ESCLARECIMENTO DE DÚVIDAS Nº 004/LCIC/2014 – 27/10/2014
RDC ELETRÔNICO Nº 002/DFLC/SBMQ/2014

CONTRATAÇÃO DE EMPRESA PARA ELABORAÇÃO DO PROJETO EXECUTIVO E EXECUÇÃO DAS OBRAS E SERVIÇOS DE ENGENHARIA PARA A CONSTRUÇÃO DO NOVO TPS, ESTACIONAMENTO, ACESSO VIÁRIO, AMPLIAÇÃO DE PÁTIO DE AERONAVES E EDIFICAÇÕES DE APOIO DO AEROPORTO INTERNACIONAL ALBERTO ALCOLUMBRE, EM MACAPÁ/AP.

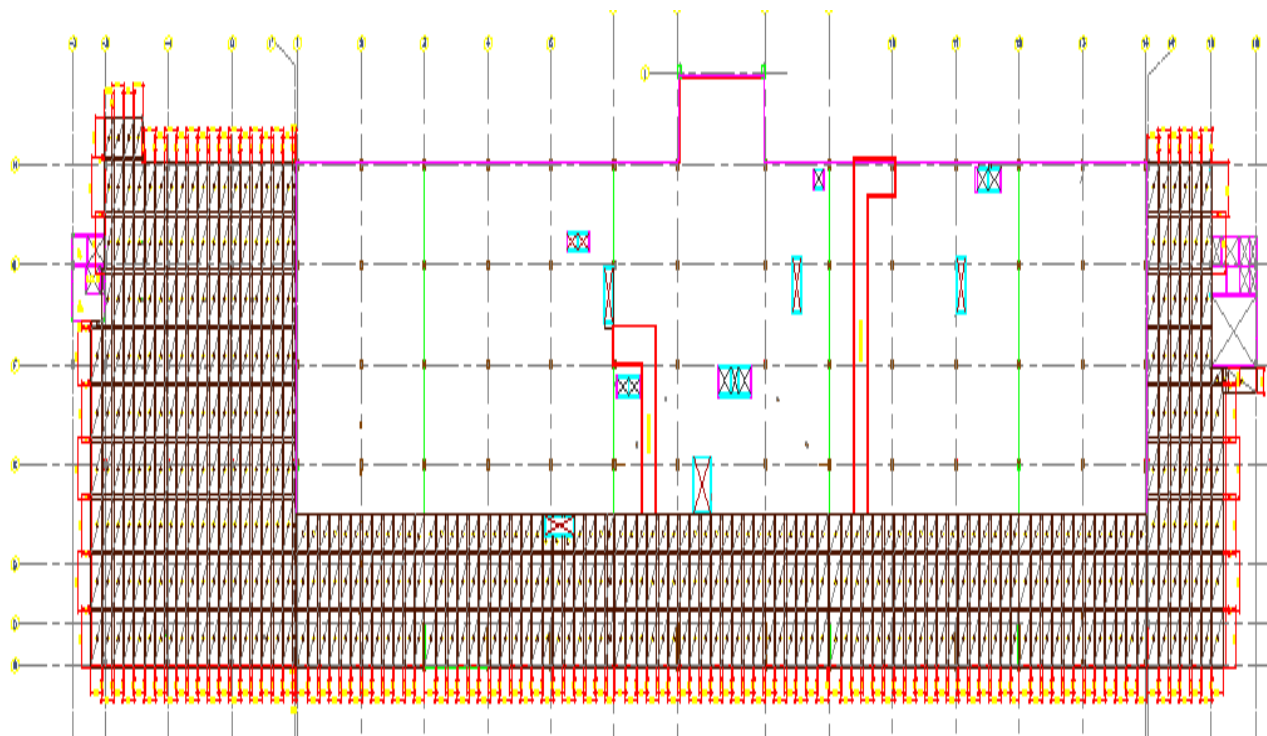
Os itens relativos a serragem de juntas de construção e dilatação das placas de concreto de cimento portland do pátio de aeronaves não estão contemplados na PSQ. Como proceder?

Na nova PSQ [documento nº **MQ.01/000.88/005577/03**] publicada no dia 24/10/14, nos sites de licitações da INFRAERO, no endereço http://licitacao.infraero.gov.br/portal_licitacao e do Banco do Brasil, no endereço www.licitacoes-e.com.br, nominada como PSQ_GERAL_24_10_2014.xlsx, este serviço está incorporado nos itens abaixo:

160300109	Concreto fck=35MPa de cimento Portland com forma deslizante AC/BC	m³	2.118,59
160300110	Corte de juntas com 90mm de profundidade e 3mm de espessura	m	1.600,00
160300111	Corte de juntas com 24mm de profundidade e 10mm de espessura	m	3.325,12

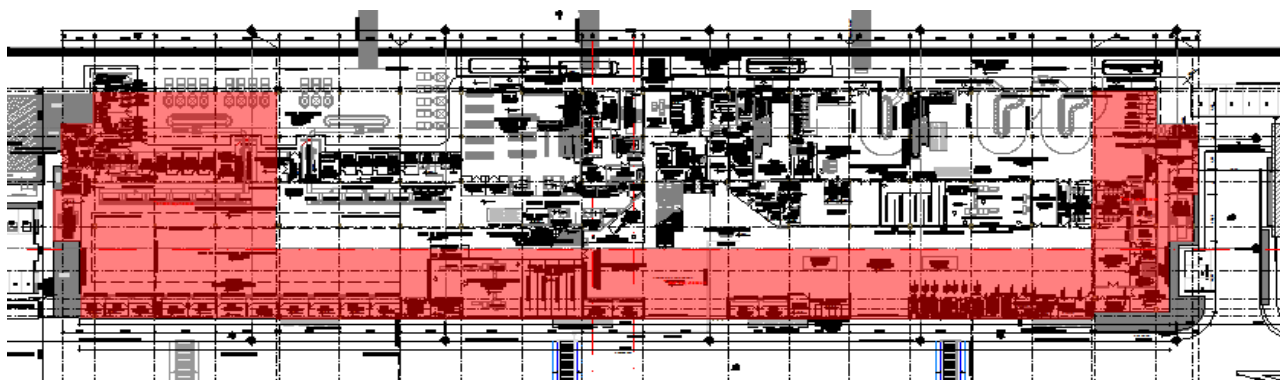
Ainda referente ao desenho MQ.06/302.13/005395/02, entendemos que o piso de concreto está indicado, na planilha PSQ, no item 208800501 - Fornecimento e aplicação de piso em concreto desempenado com junta de dilatação plástica, e modulação de 150mm, com área de 2.287,00 m². Entendemos que esta área indicada na PSQ não é compatível com o projeto, pois segundo nosso entendimento temos:

Ampliação do TPS entre os eixos -3 e 1 / B e H, temos aprox. 2.140 m

Ampliação do TPS entre os eixos 14 e 15 / B e H, tem aprox. 905 m².

Área entre os eixos 1 e 14 / B até próximo ao eixo D, de aprox. 2.600 m² (podemos constatar durante a visita que o piso ainda não foi executado neste trecho)

Estas áreas somam $2140 + 905 = 5.645$ m² aproximadamente, que é praticamente o dobro do que está indicado na PSQ. Solicitamos confirmar a área indicada na PSQ de 2.287 m²

Abaixo indicamos figura com hachura na área que entendemos que deverá ser executado o piso de concreto no TPS.

O projeto de piso foi revisado no documento MQ.06/302.13/005395/03 e anexo deste Esclarecimento de Dúvidas nº 04/LCIC/2014, de 27/10/2014, disponibilizado somente no site de licitações da INFRAERO, no endereço: http://licitacao.infraero.gov.br/portal_licitacao

O serviço de "Fornecimento e aplicação de piso em concreto desempenado com junta de dilatação plástica, e modulação 150mm" (antigo item 0208800501 do orçamento) foi excluído e substituído, conforme a nova PSQ [documento nº MQ.01/000.88/005577/03] publicada no dia 24/10/14, nos sites de licitações da INFRAERO, no endereço http://licitacao.infraero.gov.br/portal_licitacao e do Banco do Brasil, no endereço www.licitacoes-e.com.br, nominada como PSQ_GERAL_24_10_2014.xlsx, estes serviço está incorporado nos itens abaixo:

0204008	PISO		
020400801	Forma comum de madeira	m ²	125,33
020400802	Desforma	m ²	125,33
020400803	Concreto estrutural fck > 30Mpa - preparo e lançamento	m ³	845,43
020400804	Fornecimento, preparo e colocação nas formas - aço CA-50	kg	48.434,39
